Réponses à l'avis n° 2022-ARA-AUPP-1225
du 28 février 2023 de la de la Mission
Régionale d'Autorité Environnementale
d'Auvergne-Rhône-Alpes

*Mise en compatibilité, dans le cadre d'une déclaration de
projet concernant l'extension d'une carrière, du plan local
d'urbanisme (PLU)*

Pétitionnaire : Commune de Tignieu-Jamezieu

Le présent document constitue le mémoire en réponse à l'avis délibéré de la Mission Régionale d'Autorité environnementale (MRAe) Auvergne-Rhône-Alpes relatif au projet de « Mise en compatibilité, dans le cadre d'une déclaration de projet concernant l'extension d'une carrière, du plan local d'urbanisme (PLU) sur la commune de Tignieu-Jamezieu (38) » (Avis de la MRAe n°2022-ARA-AUPP-1225 du 28 février 2023 présenté en annexe 01).

MODIFICATIONS DES NIVEAUX DE LA NAPPE INDUITES PAR LE PROJET (BASSES EAUX) Echelle - 1:20 000

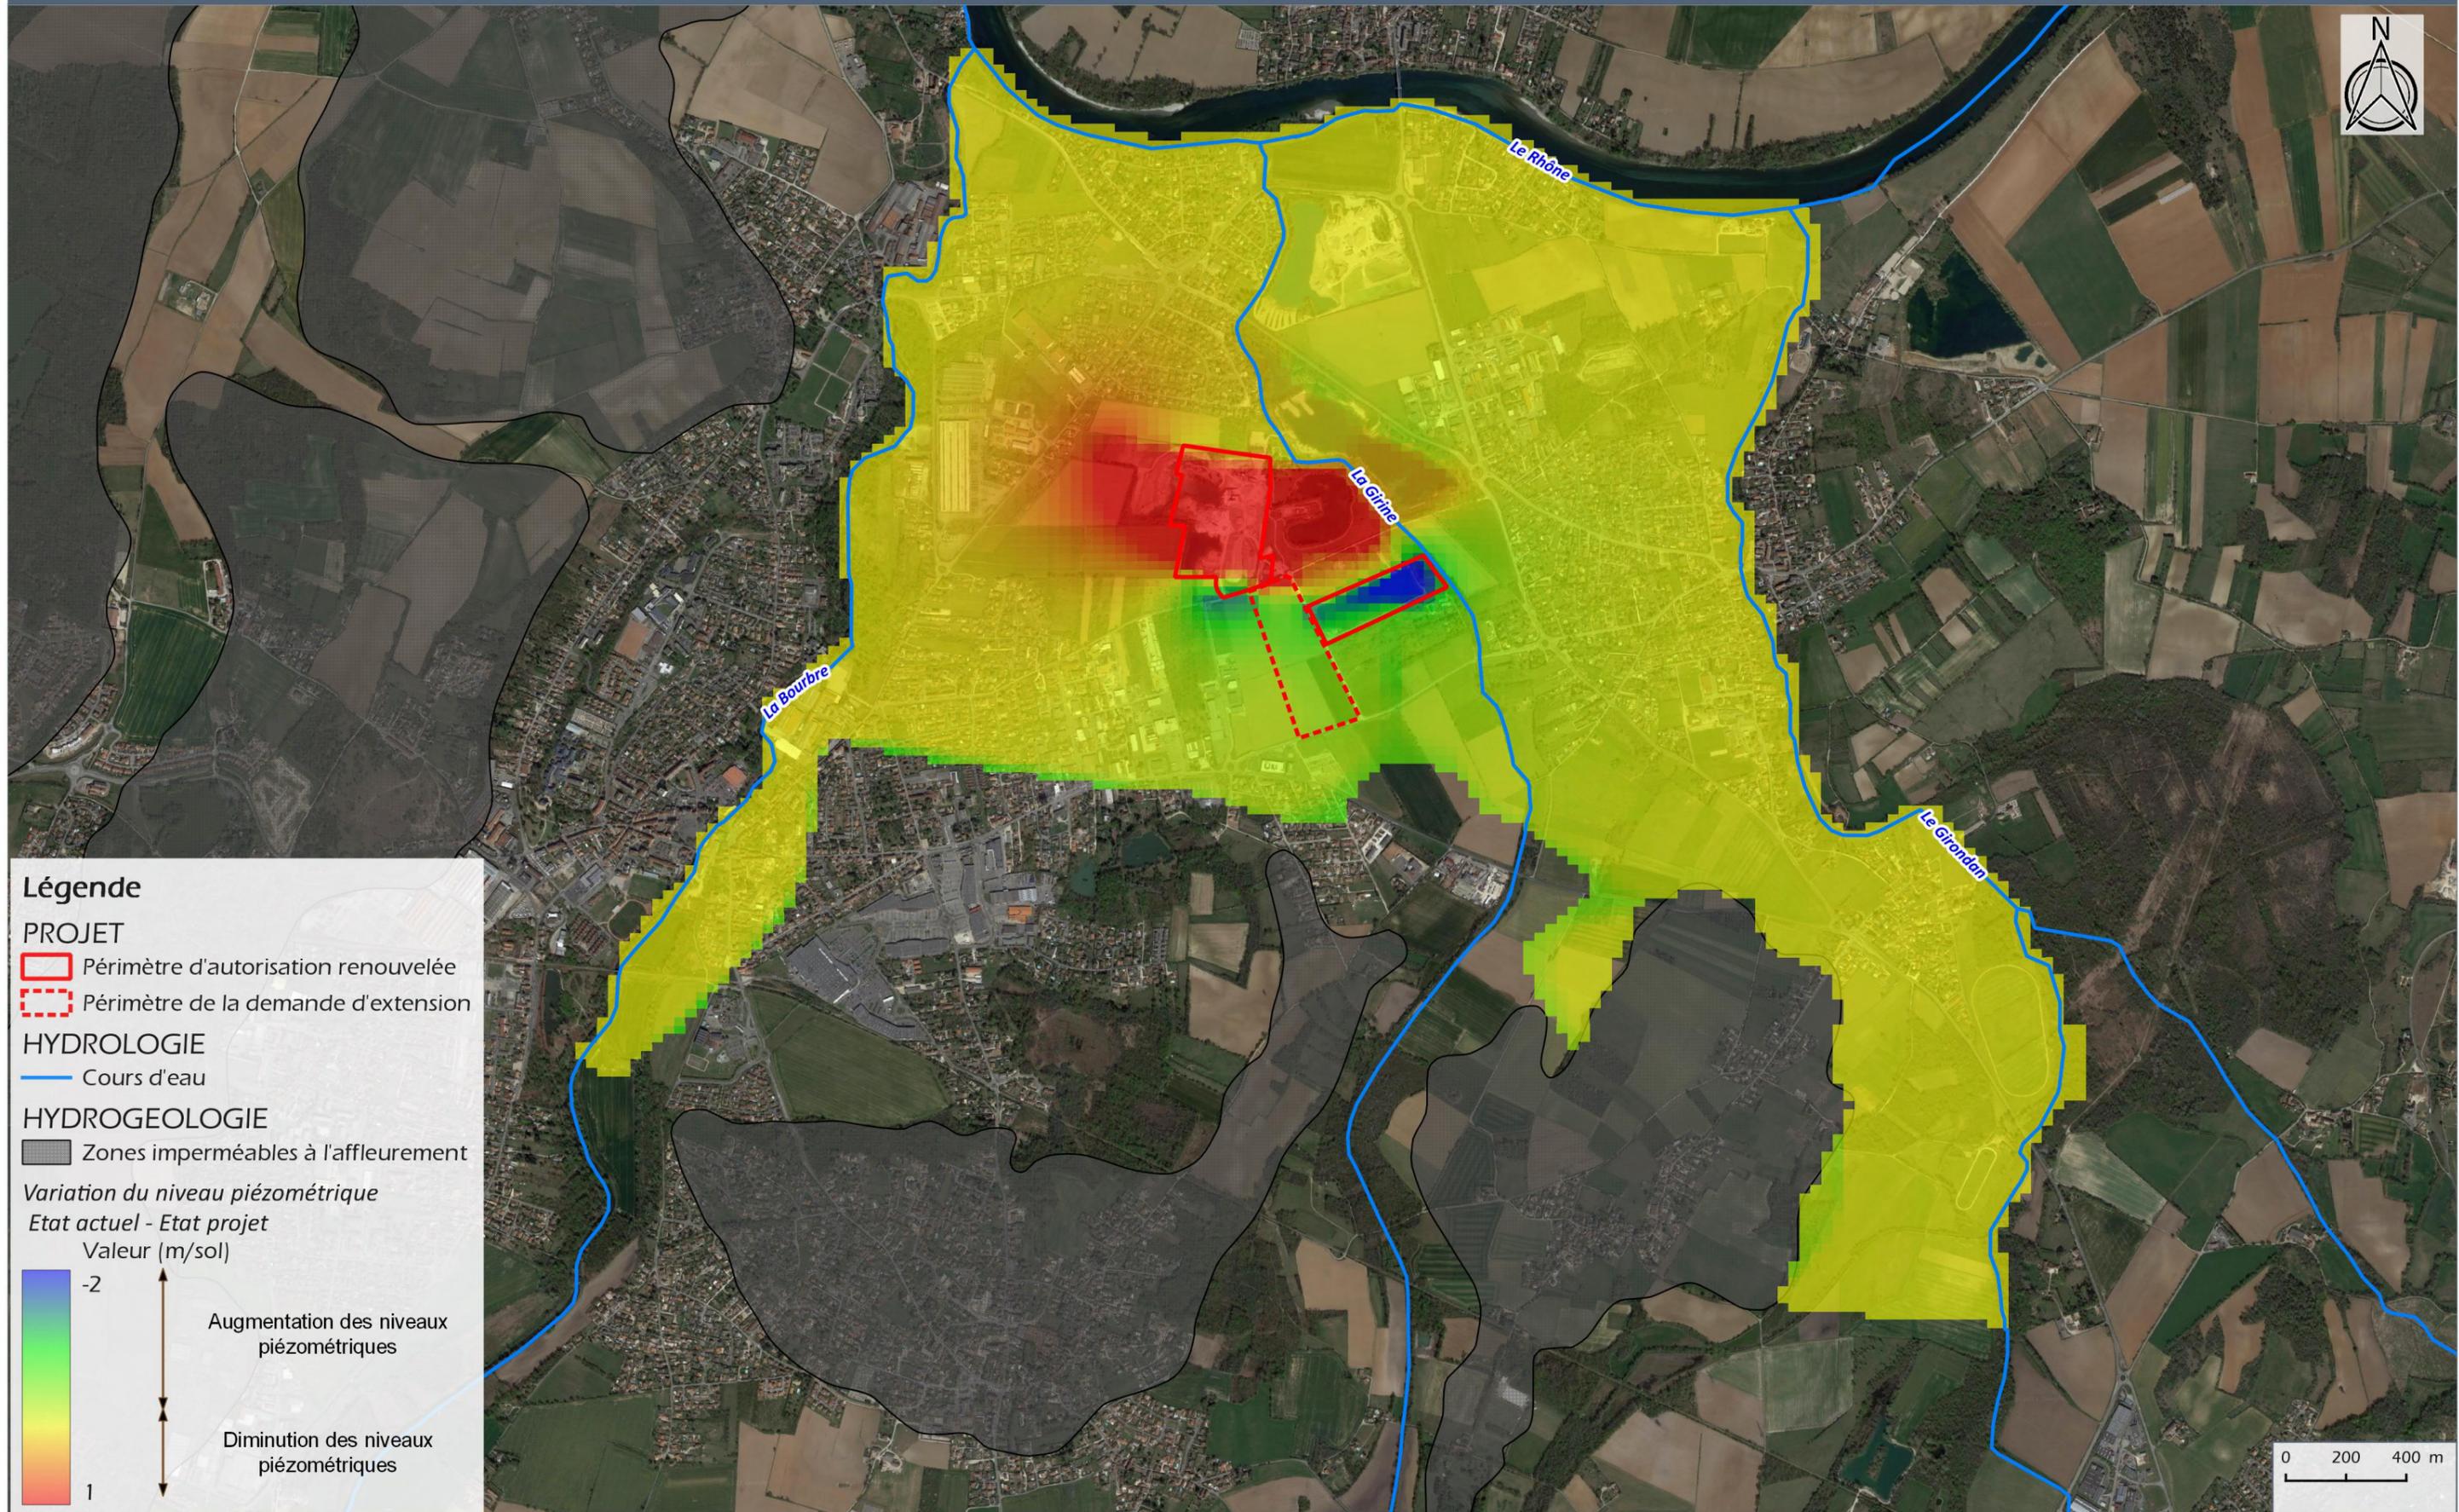
Sur le plan quantitatif de la ressource en eau, les baisses de niveaux d'eau en basses eaux pour les ouvrages des particuliers les plus proches du projet au Nord (secteur de baisse des niveaux de nappe) sont de 5 à 40 cm (cf. chapitre 6.1.2 de l'étude hydrogéologique en annexe 02 du présent mémoire), ce qui est relativement faible et reste ponctuel dans le temps.
